产品更改 通知单	更改前产品型号	更改后产品型号	工序	版本	页数	制订时间
	SD253B	SD253B	产品更改	V5	1/1	2022-7-15

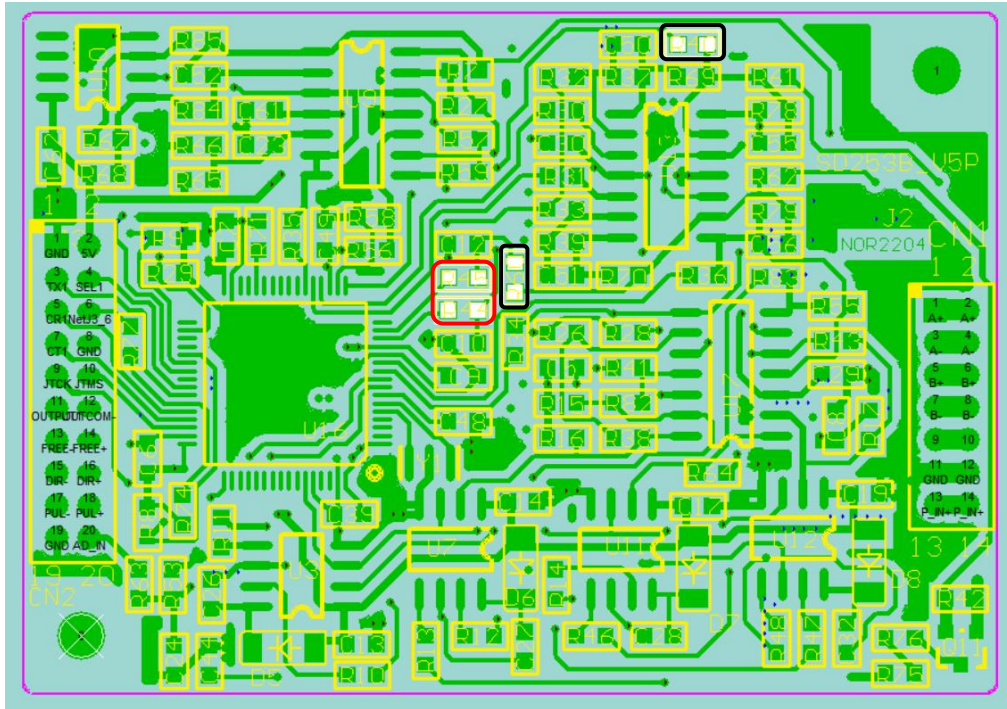
电流平衡可调，但是无法完全到底平衡点；

- 红色框内的元件（2个）换成 5K1/0603 电阻；
- 黑丝框内的元件（2个）换成 3K/0603 电阻；

仅限于本批次的线路板更改；
